2026_CBS_07142 OMV_2026050539 R - aanvraag omgevingsvergunning voor het bouwen van een kantoorgebouw na het slopen van de bestaande bebouwing - met openbaar onderzoek - Kortrijksesteenweg, 9051 Gent - Weigering

- Onderwerp: het bouwen van een kantoorgebouw na het slopen van de bestaande bebouwing
- Adres: Kortrijksesteenweg 1120, 9051 Gent
- Kadastrale gegevens: afdeling 25 sectie B nr. 64A3

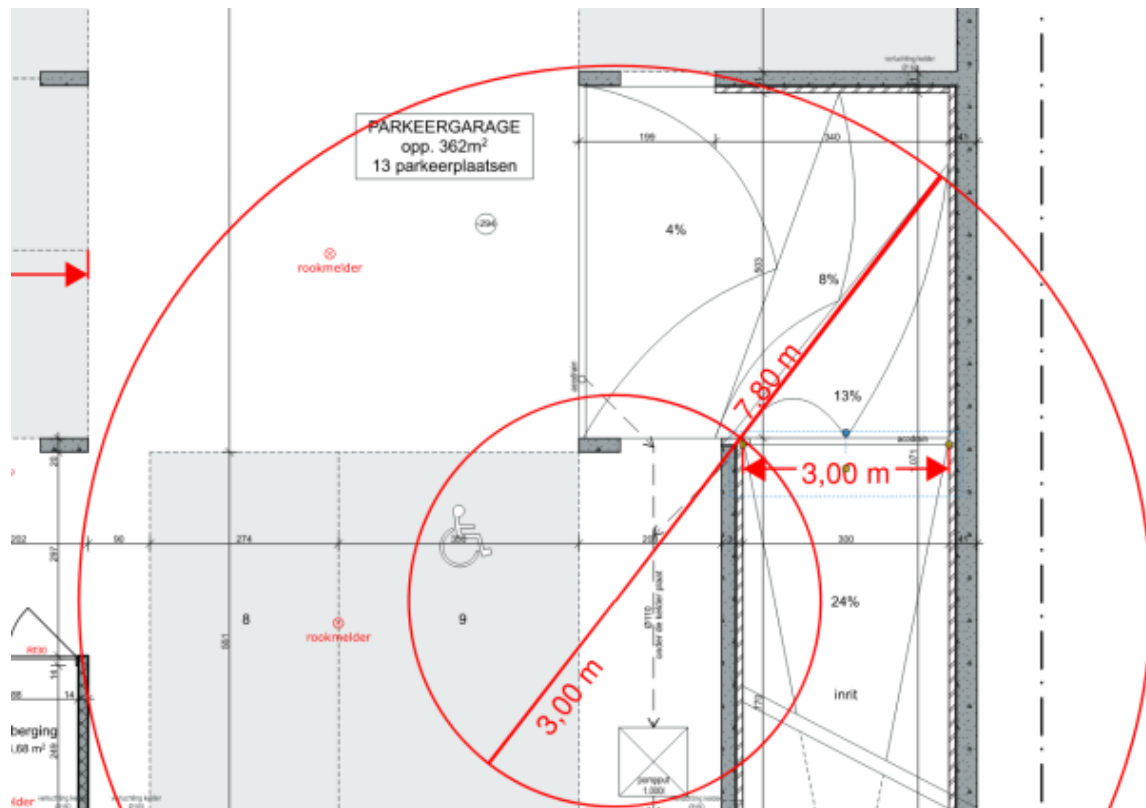
De locatie van de fietsenberging is niet fietsvriendelijk. In plaats van deze zo dicht mogelijk bij de eindbestemming te positioneren, wordt deze op het perceel er net zo ver mogelijk van verwijderd. Hierdoor is de fietsenberging niet vlotter te bereiken dan de autoparkeerplaatsen en is ze, zeker voor bezoekers, niet intuïtief te vinden vanuit het openbaar domein. Bovendien is de breedte van de verharde toegang van het openbaar domein tot deze fietsenberging beperkt tot 91 cm door de beperkte breedte tussen de helling van de autoparkeergarage en het naburig perceel (64P3). Deze breedte laat geen kruisend verkeer toe, ook niet met wandelaars die bijvoorbeeld hun fiets terug ophalen of net gestald hebben. Dit vormt dus een knelpunt, zeker omdat dit over een lengte van 28 m gaat (bijna de volledige diepte van het perceel) en dus geen puntsvernauwing is.

Door de nabijheid van de perceelsgrens met haag en de autoparkeerhelling, is er bovendien over het grootste deel van deze afstand geen uitwijkmogelijkheid. De fietsenberging bevindt zich wel op het maaiveld, wat positief is. Door de scheiding van de auto- en fiets oprit is er wel een verkeersveilige situatie op het perceel.

Op de plannen is geen deuropening voor de fietsenberging getekend. Afgaand op de ligging van het toegangspad en de hiermee overeenstemmende zone waar geen fietsenstallingen voorzien worden, lijkt toch duidelijk waar deze bedoeld is om te komen. Het is evenwel op deze manier moeilijk in te schatten wat de vrije doorgang van deze deuropening zou kunnen worden, gezien de nabijheid van de eerste fietsenstalling, maar de verwachting is dat deze deur net niet de gewenste minimale breedte van (voor kleine fietsenbergingen) 1,10 meter zal halen (conform de richtlijnen). Deze minimale breedte van 1,10 meter vrije doorgang is noodzakelijk.

Da aanvrager mag dan wel een grote fietsenberging plannen, door de slechte ligging en bereikbaarheid zal deze onvoldoende gebruikt worden en zullen fietsen, zeker van bezoekers, in de (ruime) zone van de voordeur gestald worden. Deze zone kampt nu al met plaats te kort (zie lager, uitvoering autoparkeerplaatsen) en kan zo de afwikkeling van de bewegingen van voertuigen op de maaiveldparking en de zone van de parkeerhelling verder bemoeilijken.

M.a.w. de fietsenberging moet conform de parkeerrichtlijnen een connectie krijgen zo dicht mogelijk bij de eindbestemming (inkom van het gebouw), met een korte maar voldoende brede toegangsweg (minimaal 2 meter) met een minimale vrije doorgang van 1,10 meter bij een toegangsdeur. Om de zichtbaarheid van de fietsenberging te vergroten kan eventueel gewerkt worden met markeringen, of bordjes.

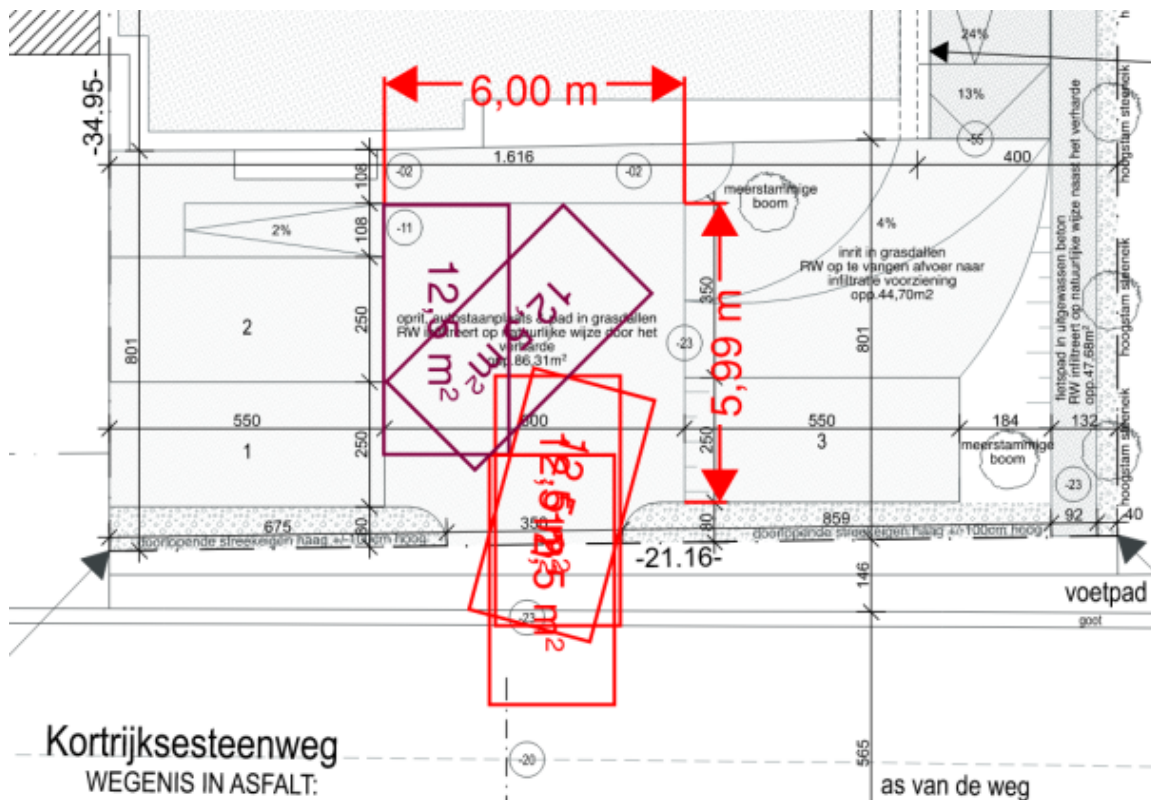
Er wordt wel opgemerkt dat de kolommen gepositioneerd worden helemaal aan het uiteinde van de parkeerplaats, dus tegen de parkeerweg en deze zo dus het parkeermanoeuvre bemoeilijken. Een meer teruggetrokken positie in het parkeervak kan dit manoeuvre vereenvoudigen. Daarom wordt in de NEN-norm gesproken van een toeslag van 0,15 meter op de parkeervakbreedte indien de kolom op minder dan een 0,50 meter van de parkeerweg ingeplant staat (en i.f.v. het in- en uitstappen op meer dan 1,50 meter staat). Om dezelfde reden hebben ronde, ovale of afgeronde kolommen een voorkeur op kolommen met rechte hoeken. Daarnaast wordt opgemerkt dat volgens de plannen de helling in de rijbaan van het maaiveld naar de kelder 24% bedraagt. Deze helling wordt volgens de NEN-norm enkel aanvaard in stallingsgarages. Dergelijke garages hebben uitsluitend vaste gebruikers met een toegewezen plaats, wat hier expliciet niet het geval is volgens de aanvraag. In de motiveringsnota staat immers dat er niet zal gewerkt worden met gereserveerde plaatsen voor werknemers, zodat er meervoudig gebruik van de autoparkeerplaatsen mogelijk is. Een goed uitgangsprincipe, maar hierdoor betreft het een niet-openbare parkeergarage, waar de NEN-norm een maximale hellingspercentage van 20% wordt toegestaan voor de helling in de rijbaan.

Ook de breedte van rechte rijbaan in helling naar de ondergrondse parking voldoet met 3 meter niet aan de NEN-norm. Deze vraagt immers een minimale breedte van 2,75 meter plus 0,25 meter redresseerstroken aan weerszijden van deze rijbaan. M.a.w., de minimale breedte moet 3,25 meter zijn om te voldoen aan de NEN-norm. Ook de draaibeweging beneden aan deze rijbaan in helling baart zorgen aangezien de obstakelvrije ruimte tussen de minimale binnen en buitenstraal van de NEN-norm niet gehaald wordt t.a.v. het hoekpunt van de rijbaan in helling om in de parking te draaien. Merk ook op de combinatie van de beperkte rijbaanbreedte en de krappe bocht dit hierop aansluit ook de impact op beide krappe gabariten versterkt. M.a.w., het in- en uitrijden van de parkeergarage zal niet voor iedereen even vlot kunnen gebeuren.

Ook de organisatie van het verkeer aan de toegang tot de ondergrondse parking vormt een aandachtspunt. De beschikbare manoeuvreerruimte op het maaiveld is beperkt, waardoor voertuigen die de parking willen inrijden en voertuigen die de parking verlaten elkaar niet vlot kunnen kruisen op privaat terrein. Hierdoor bestaat het risico dat wachtende voertuigen zich tijdelijk op het openbaar domein moeten opstellen, wat de verkeersafwikkeling negatief kan beïnvloeden. Een verkeersregeling met rood-groensturing en bijhorende opstelruimte kan dergelijke conflicten voorkomen en de verkeersdoorstroming verbeteren.

Verder wordt vastgesteld dat de plannen een meerstammige boom weergeven tussen de hellingtoerit en het gebouw. Indien deze boom effectief wordt voorzien, kan dit de beschikbare breedte van de toerit beperken en de bereikbaarheid van de parking verder bemoeilijken. Het grootste mobiliteitsknelpunt situeert zich echter bij de parkeerplaatsen op het maaiveld die rechtstreeks aansluiten op de ventweg langs de Kortrijksesteenweg. Gezien de nabijheid van deze drukke gewestweg met een hoog verkeersaanbod worden parkeermanoeuvres op deze locatie als verkeersveilig ongunstig beschouwd. Verkeer dat de Kortrijksesteenweg verlaat, heeft ter hoogte van het project onvoldoende ruimte om snelheid aan te passen, terwijl wachtende of manoeuvrerende voertuigen aanleiding kunnen geven tot hinder en terugslag op het hogere wegennet. Daarnaast vormen deze parkeerbewegingen ook een risico voor voetgangers en fietsers die de parkeerplaatsen moeten kruisen. Vanuit verkeersveiligheidsoogpunt is het daarom aangewezen om de toegang tot het perceel maximaal te bundelen.
